PROJEKT BUDOWLANY OBEJMUJĄCY BUDOWĘ OBIEKTU UŻYTECZNOŚCI PUBLICZNEJ WRAZ Z INSTALACJAMI WEWNĘTRZNYMI I INFRASTRUKTURĄ, BUDOWĘ I ROZBUDOWĘ WIATY, ROZBIÓRKĘ OBIEKTÓW W RAMACH PRZEBUDOWY STREFY WEJŚCIOWEJ NA OWW SUDETY DLA ZADANIA INWESTYCYJNEGO POD NAZWĄ: "REWITALIZACJA ZDEGRADOWANEGO PODOBSZARU BIELAWY POPRZEZ MODERNIZACJĘ FRAGMENTU DROGI ORAZ PRZEBUDOWĘ BUDYNKU W OBRĘBIE OWW SUDETY"

OBIEKT: BUDYNEK UŻYTECZNOŚCI PUBLICZNEJ
- KAT. BUD. - V, XV
ADRES: 58-260 BIELAWA, UL. WYSOKA
DZ. NR 53/14, 53/16, 53/20, 53/28, O. FABRYCZNA
INWESTOR: GMINA BIELAWA
ADRES: 58-260 BIELAWA, PL. WOLNOŚCI 1

4 PROJEKT ZAGOSPODAROWANIA TERENU – OPIS TECHNICZNY - ANEKS

4.2 OPIS NANIESIONYCH ZMIAN

RYSUNEK: PROJEKT ZAGOSPODAROWANIA TERENU - RYSUNEK ZAMIENNY

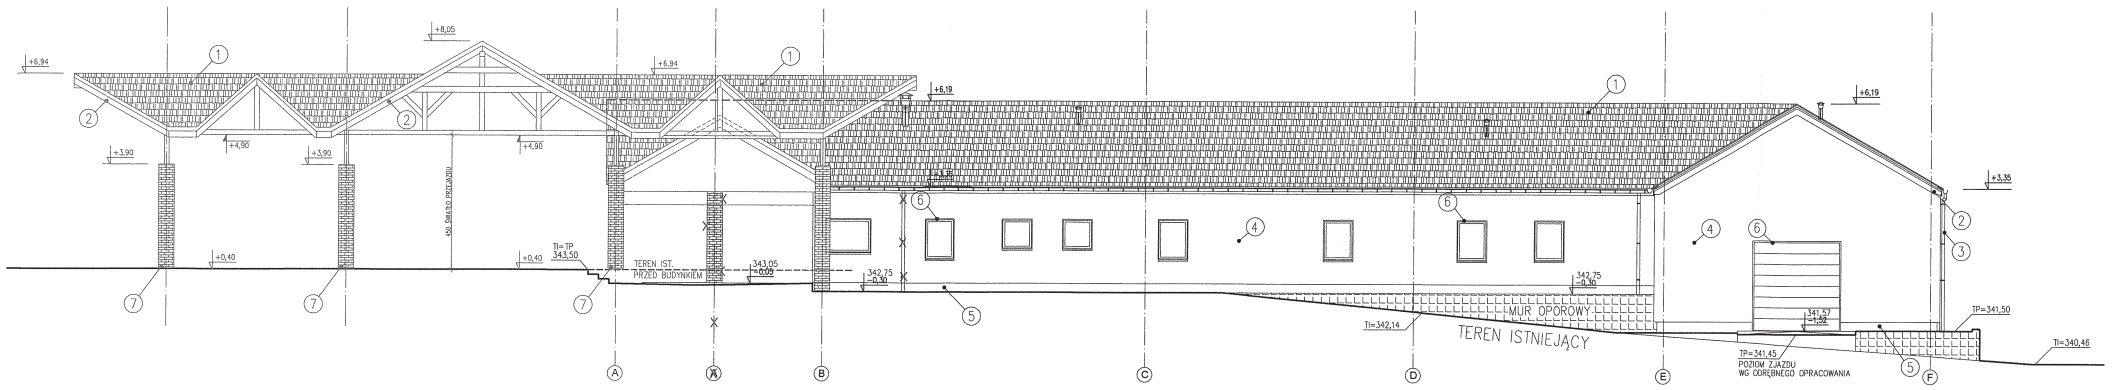
6. Przeprojektowano strefę wejściową obiektu – zmiana kształtu i położenia dojść pieszych.
7. Projektuje się dodatkowe dojście piesze do obiektu.

Zaprojektowano dodatkowe dojście piesze łączące ulicę dojazdową ze strefą wejściową Powierzchnia dojścia o wymiarach i przebiegu pokazanych na rys. nr 1/PZT/Z – Projekt zagospodarowania terenu – rysunek zamienny utwardzona kostką brukową.

RYSUNEK:
ELEWACJA FRONTOWA - RYS. ZAMIENNY

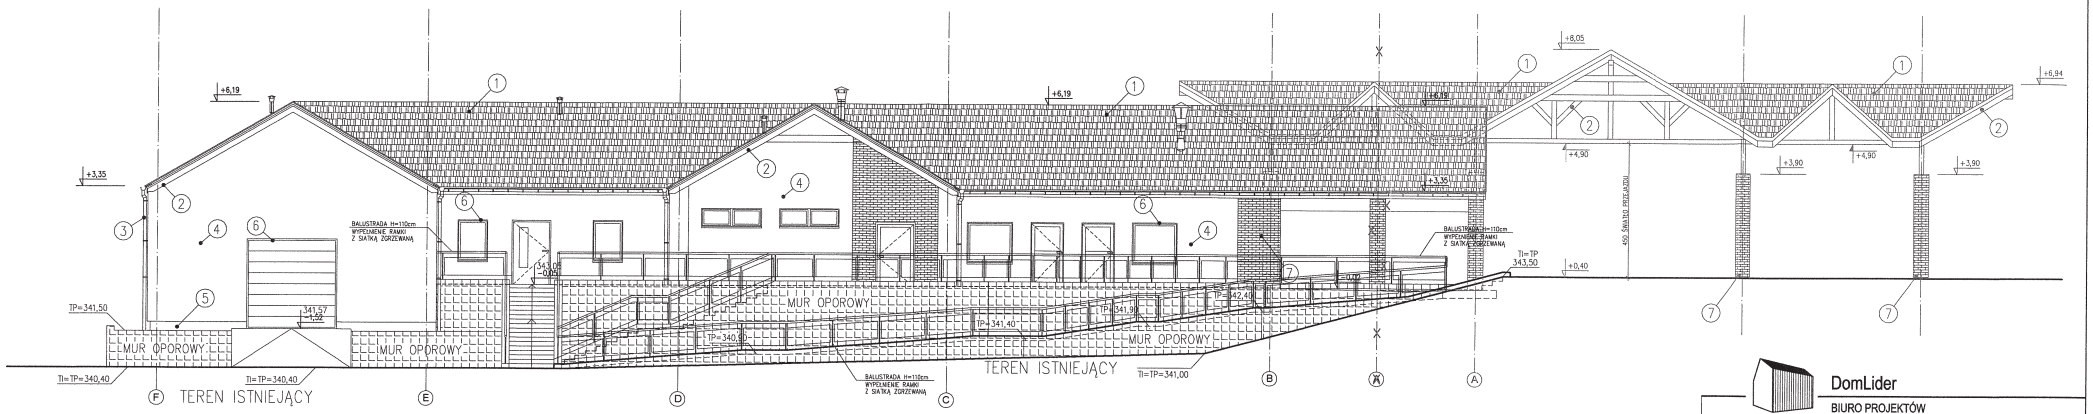
1. Projektuje się zmianę lokalizacji słupów podtrzymujących podcień wejściowy do budynku – powiększenie przestrzeni podcienia.
2. Projektuje się zachowanie części słupów i fundamentów wiaty istniejącej.

3. Projektuje się zmianę technologi wykonania słupów nowoprojektowanych wiaty wejściowej ze stalowych na żelbetowe.
4. Projektuje się zmianę geometrii dachu poprzez przebudowę i rozbudowę wiaty istniejącej i połączenie konstrukcyjne z budynkiem użyteczności publicznej – projektowane połacie dachowe zachowają pierwotny układ, który stanowił konstrukcyjnie całość (jeden całościowy obiekt strefy wejścia).

RYSUNEK:
RZUT DACHU - RYS. ZAMIENNY

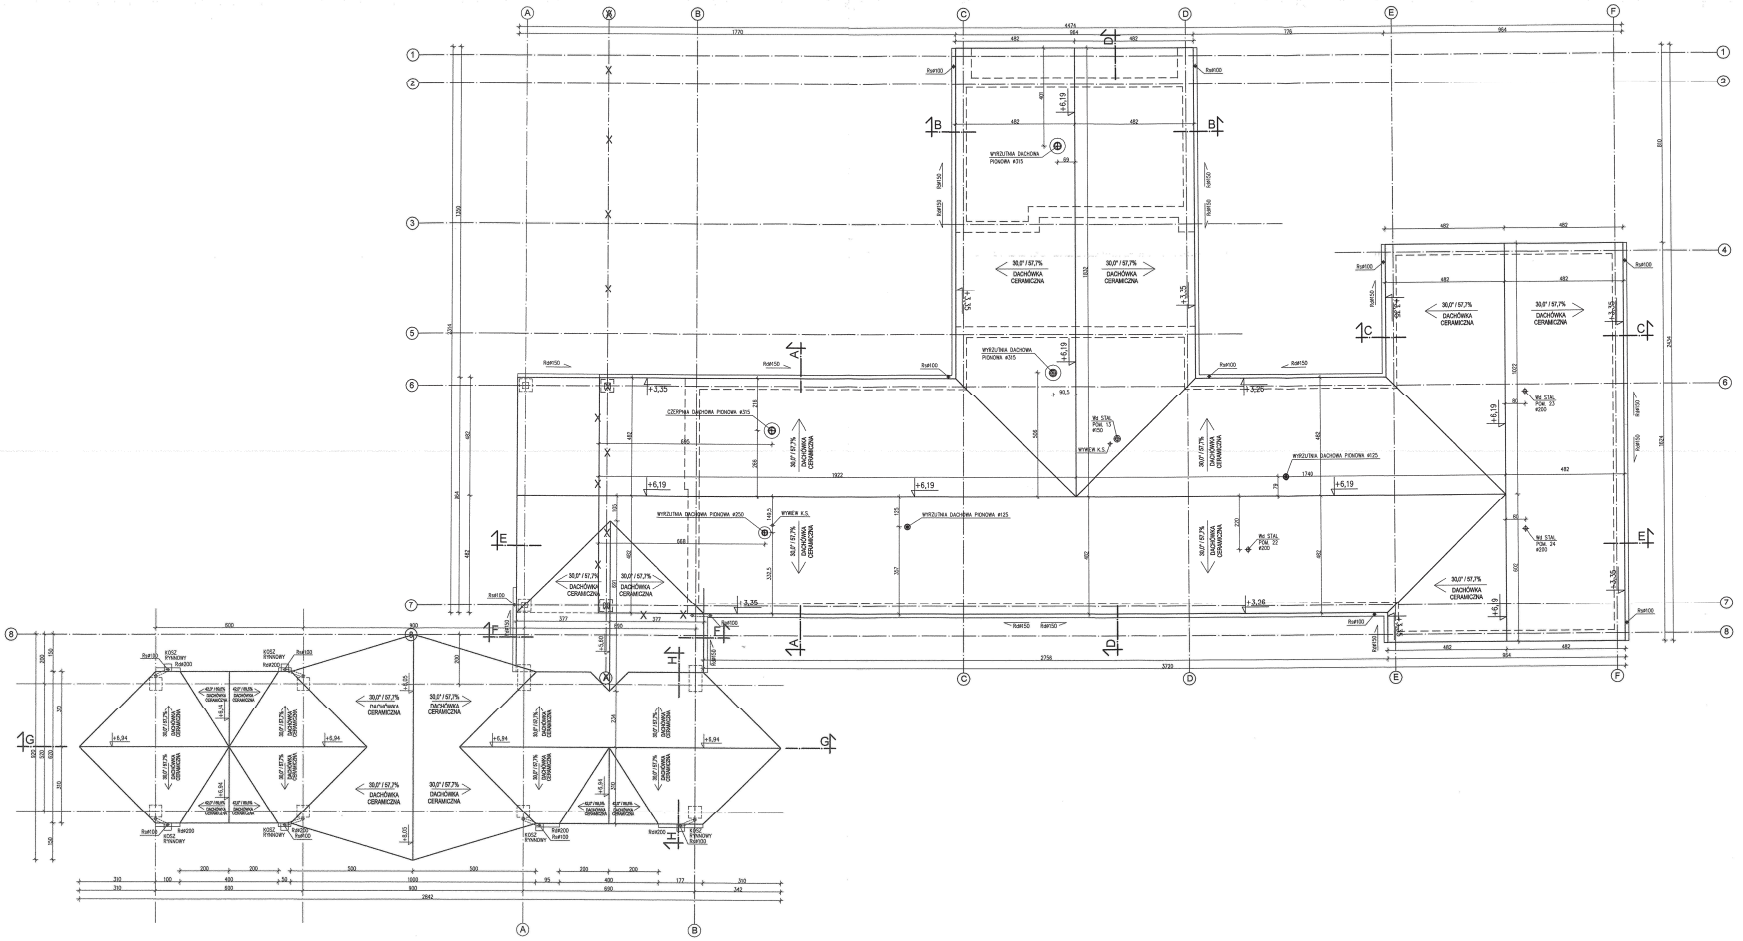
POWIERZCHNIA DACHU: 958,00m2

~~POWIERZCHNIA DACHU: 685,20m2~~

ZAKRES OBJĘTY ANEKSEM DO PROJEKTU

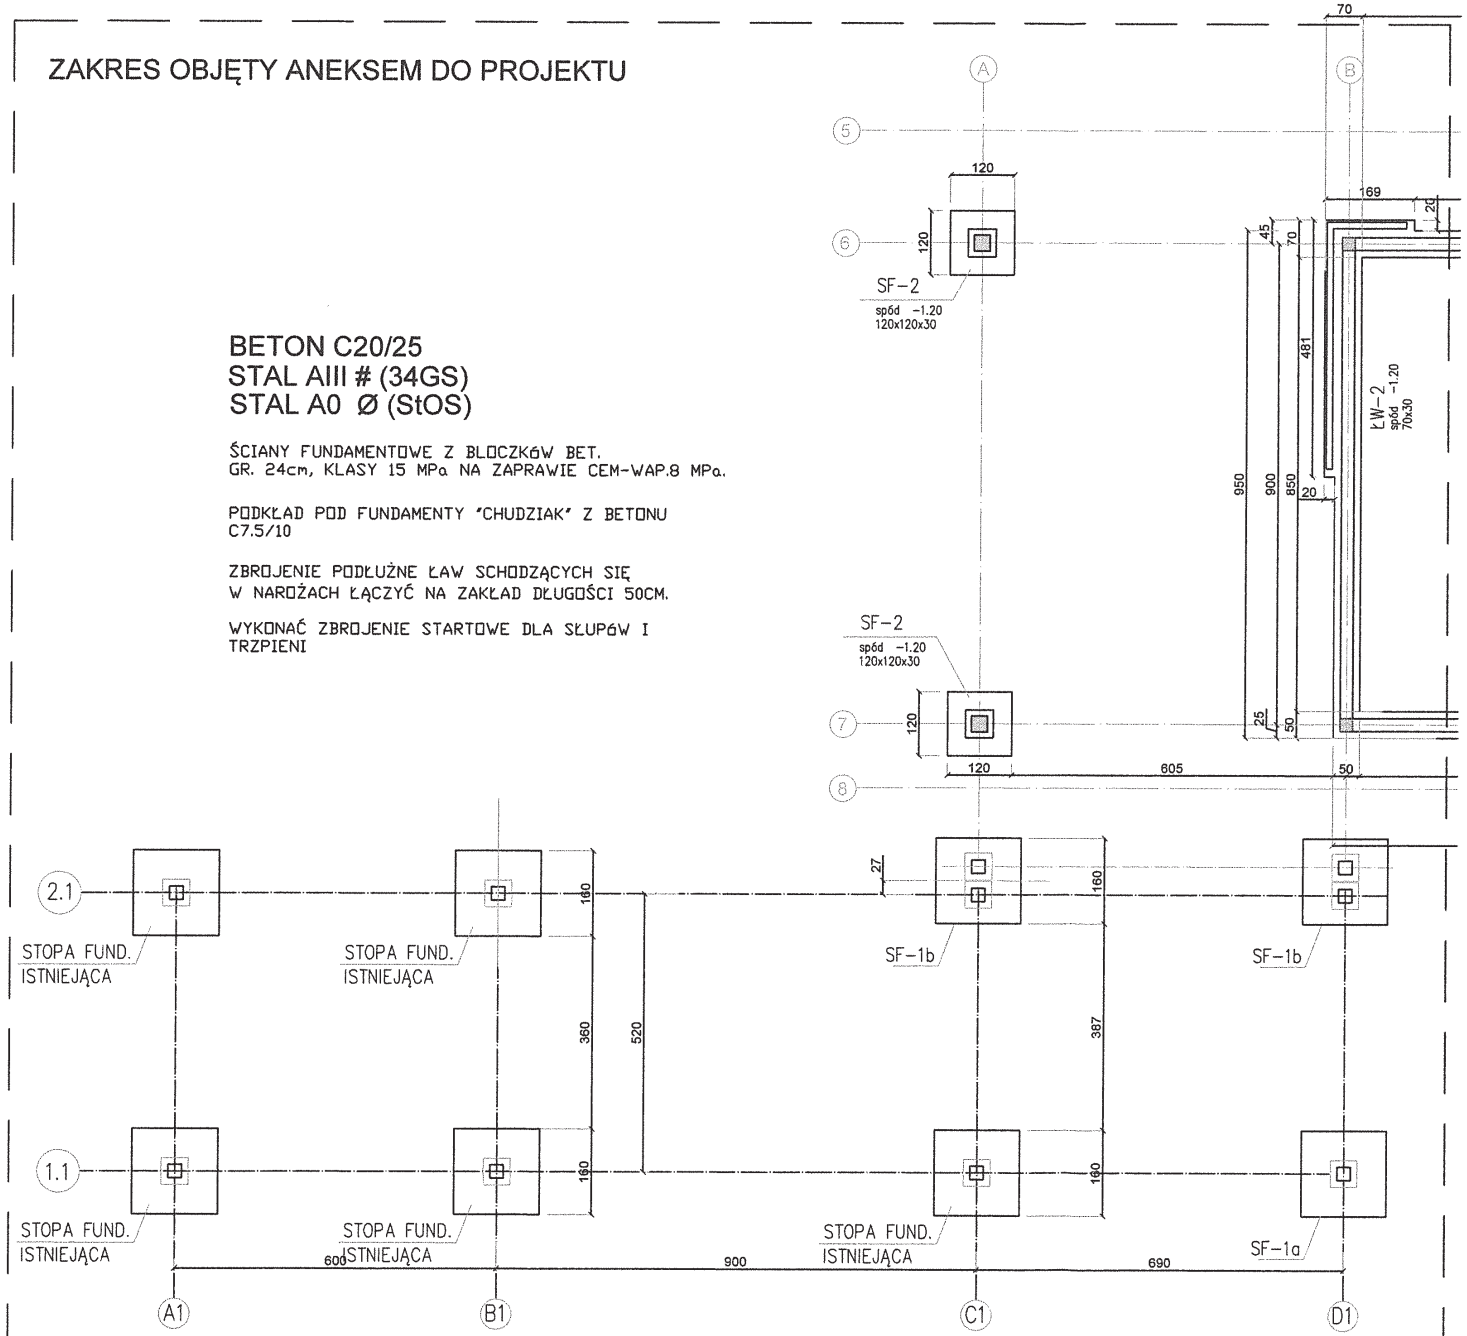
Zmieniono usytuowanie i wymiary stóp fundamentowych Sf-1 podtrzymujących dach budynku głównego w osi C1.

Zmieniono usytuowanie oraz wymiary nowoprojekowanych stóp fundamentowych wiaty (zmiana rozpiętości wiaty w osiach pomiędzy C1 i D1). Pozostałe wymiary i rozpiętości osi bez zmian tak jak wiata pierwotna.

Projektuje się wykorzystanie istniejących słupów i stóp fundamentowych wiaty pierwotnej wg rysunków konstrukcji.

RYSUNEK:
RZUT KONSTR. DACHU - RYS. ZAMIENNY

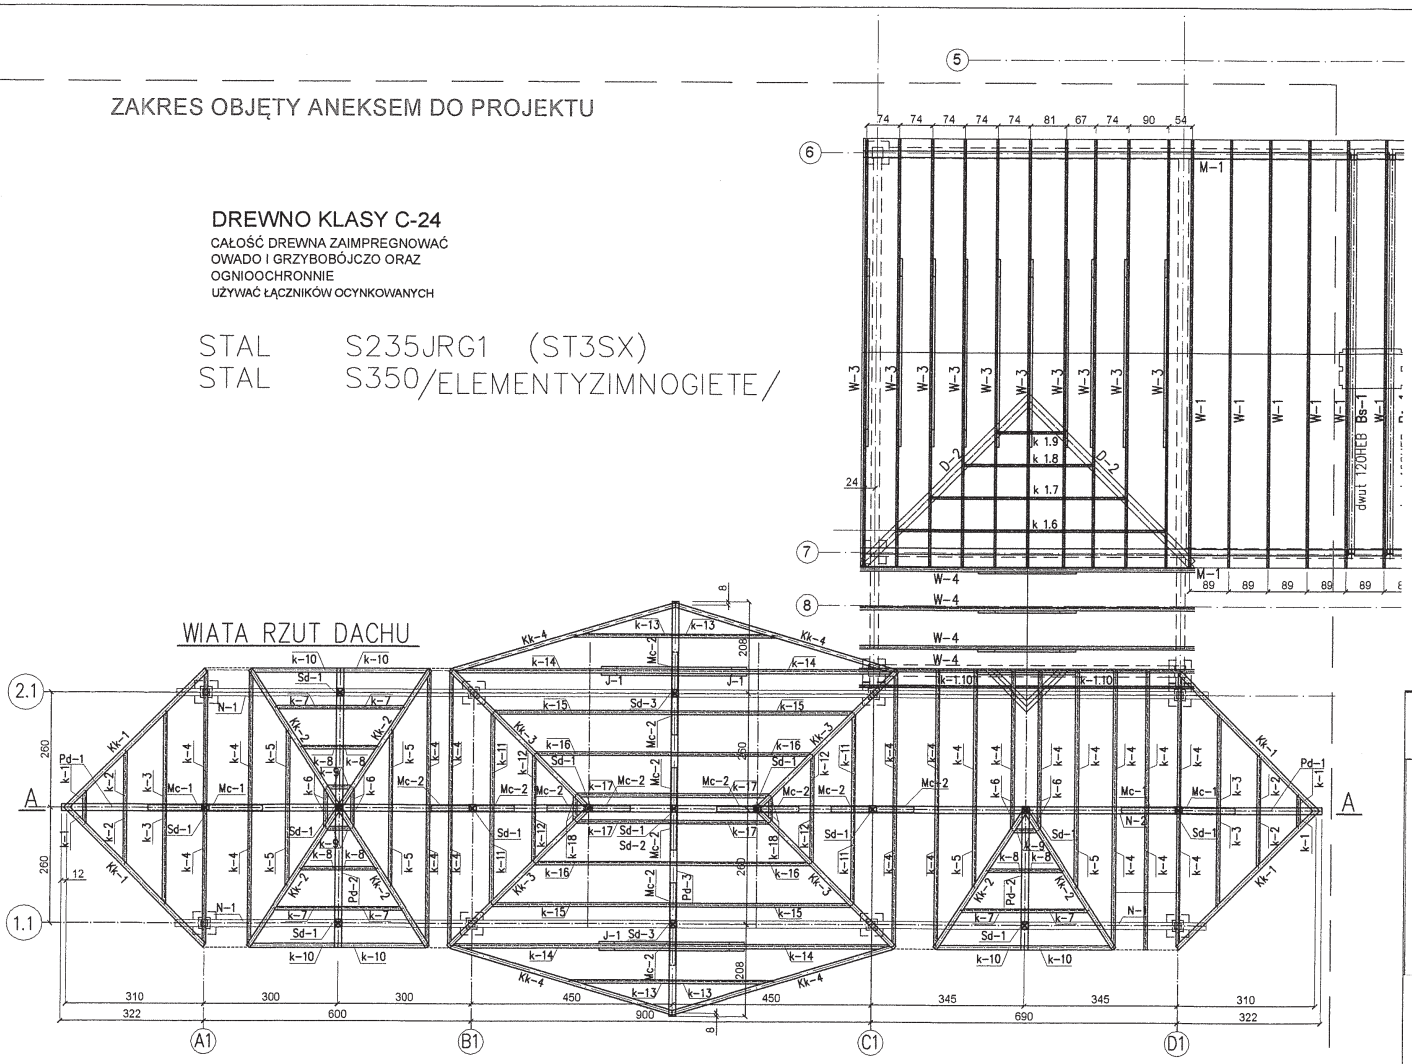
Zaprojektowano dodatkowe wiązary drewniane W-4 dla konstrukcji dachu budynku
Dla konstrukcji wiaty przeprojektowano część elementów ze względu na zmianę długości wiaty.
